Gemeente **Oudewater**

**Nota beantwoording van zienswijzen -  
ontwerpbestemmingsplan 'Plesmanplantsoen 6, Oudewater' en  
Staat van wijzigingen**

# Nota Beantwoording van zienswijzen – ontwerpbestemmingsplan 'Plesmanplantsoen 6, Oudewater'

Figuur 1: indeling appartementen op begane grond en eerste verdieping

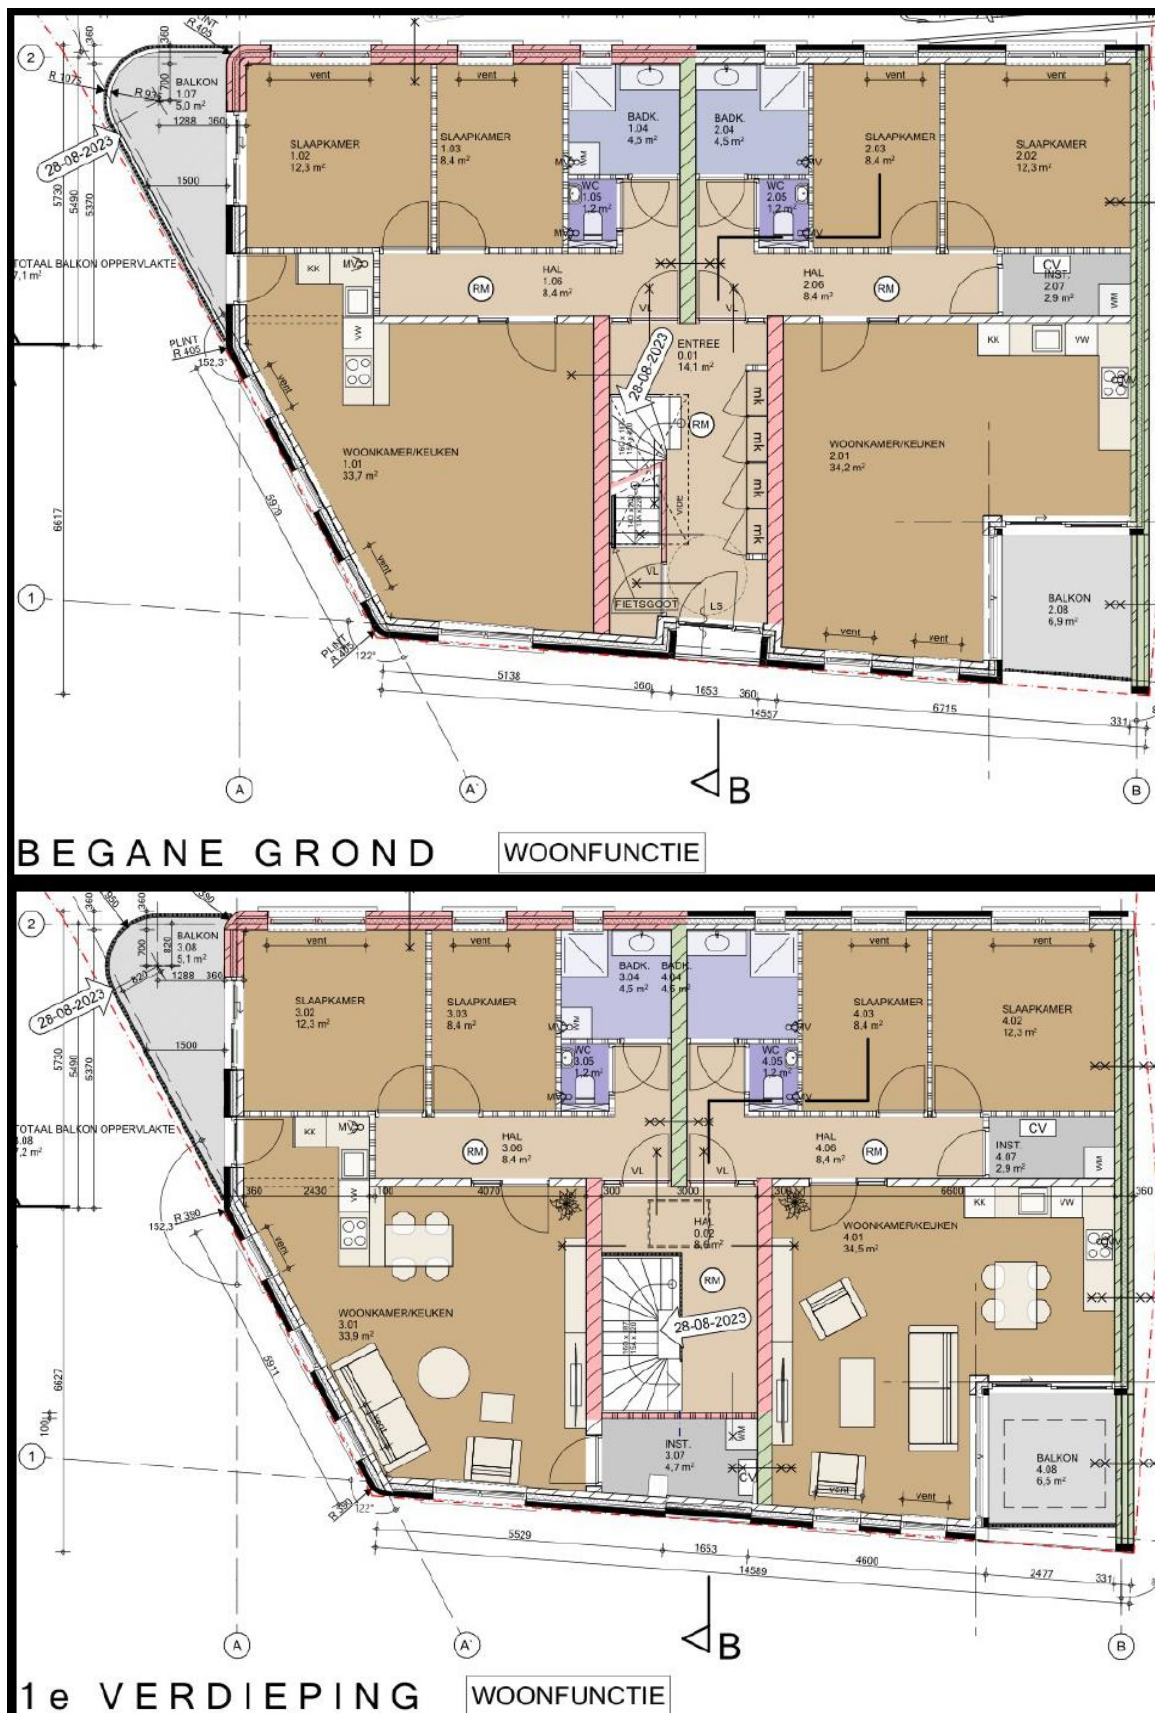
In het ontwerpbestemmingsplan 'Plesmanplantsoen 6, Oudewater' is bepaald dat maximaal 4 wooneenheden mogen worden gebouwd met een maximum bouwhoogte van 7 m. Het is duidelijk dat hier ten nadele van omwonenden grootschalig is afgeweken van de uitbreiding van de bouwmogelijkheid in de wijzigingsbevoegdheid. Er is geen sprake van kleinschalige stadswoningen op de diepe achtertuinen, maar er wordt een groot vierkant appartementengebouw gebouwd. Er is geen sprake meer van het bouwen met puntdaken van maximaal 7 m hoog en goothoogte van 4 m hoog,

zoals in de wijzigingsmogelijkheid is toegestaan, maar van een gebouw met een plat dak op 7 m hoogte.

*Voorop gesteld is de wijzigingsplanbevoegdheid niet meer van toepassing. Deze is geschrapt in de door de gemeenteraad op 28 september 2017 vastgestelde Beheersverordening Oudewater en landelijk gebied Hekendorp en Papekop. Wij delen de opvatting van de indiener niet dat er sprake is van een groot vierkant appartementengebouw. Het betreft een kleinschalige ontwikkeling in binnenstedelijk gebied. Het plan voor een appartementengebouw is zodanig ontworpen dat er nog een mogelijkheid is voor het realiseren van vier parkeerplaatsen op eigen terrein. Bij de realisatie van kleinschalige stadswoningen zou parkeren op eigen terrein niet mogelijk zijn. Dan zou er alleen gebruik moeten worden gemaakt van de parkeerplaatsen in de openbare ruimte. Vanuit verkeerskundige overwegingen is dat niet wenselijk. De mogelijkheden die in het wijzigingsbesluit stonden benoemd zijn overigens verouderd ten aanzien van het huidige gemeentelijk beleid. De komende jaren gaan wij aan de slag met het maken van een Omgevingsplan voor Oudewater, hierin zal het verouderde beleid worden geactualiseerd met het nieuwe beleid. Deze planontwikkeling past hierbinnen.*

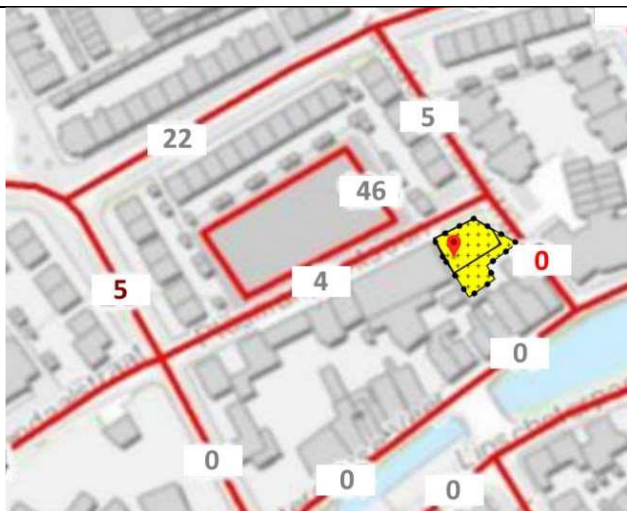
Hieronder een uitsnede van de betreffende kaart met daarop in geel de beoogde bouwlocatie. De vermeende 124 en 7 parkeerplaatsen zijn in het midden van de kaart te zien.

De genoemde getallen op de kaart zijn in werkelijkheid niet de parkeercapaciteit op de aangegeven locatie, maar het betreffende sectienummer, toegekend door Empaction die het parkeerdruk onderzoek in opdracht van de gemeente Oudewater heeft uitgevoerd.

De genoemde sectienummers verwijzen naar een tabel met per sectienummer het aantal beschikbare parkeerplaatsen. Een afgeleide van deze tabel is hieronder te zien.

*Het klopt dat er op het Plesmanplantsoen 52 parkeerplaatsen beschikbaar zijn. Dit is niet correct opgenomen in de plantoelichting van het ontwerpbestemmingsplan. Dit wordt aangepast in het vastgestelde bestemmingsplan.*

Naar aanleiding van zienswijze 3.20 wordt de plantoelichting aangepast. In de plantoelichting wordt opgenomen dat er op de parkeerplaats Plesmanplantsoen 52 parkeerplaatsen beschikbaar zijn.

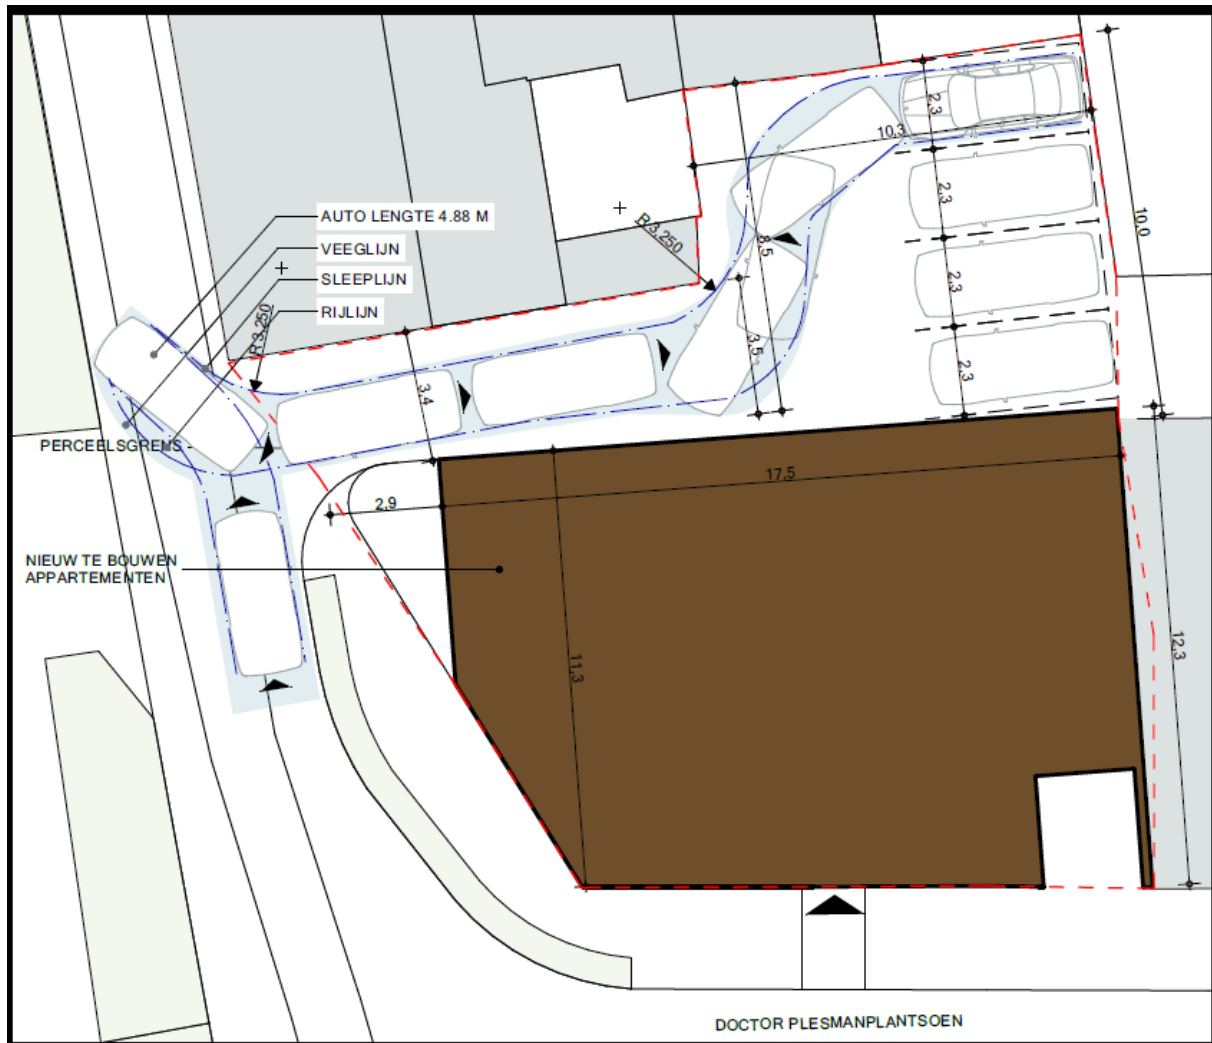
Gesteld wordt dat er op eigen terrein vier parkeerplaatsen worden gerealiseerd. Cliënten weerspreken dat er op eigen terrein 4 parkeerplaatsen gerealiseerd kunnen worden. Verwezen wordt naar het haalbaarheidsonderzoek uit 2021, waar nog slechts sprake was van 2 parkeerplaatsen op eigen terrein. De nu ingetekende parkeerplaatsen zijn er alleen ingetekend in een poging om het parkeerprobleem van dit probleem op te lossen. Op deze smalle, slecht bereikbare parkeerplaats kunnen geen vier bruikbare parkeerplaatsen in gebruik zijn. De parkeerplaatsen voldoen niet aan de voorgeschreven breedte. Bovendien worden ze aan drie kanten ingesloten door muren waar de auto's

*Het is belangrijk dat parkeerplaatsen goed bereikbaar en in te rijden moeten zijn, anders worden ze niet gebruikt en neemt de druk op de openbare parkeerplaatsen toe. De parkeerplaatsen bij Plesmanplantsoen 6 zijn uitgemeten en van draaicirkels en uitdraaicurves voorzien. Hieruit blijkt dat de parkeerplaatsen bruikbaar zijn (zie hiervoor onderstaande tekening).*
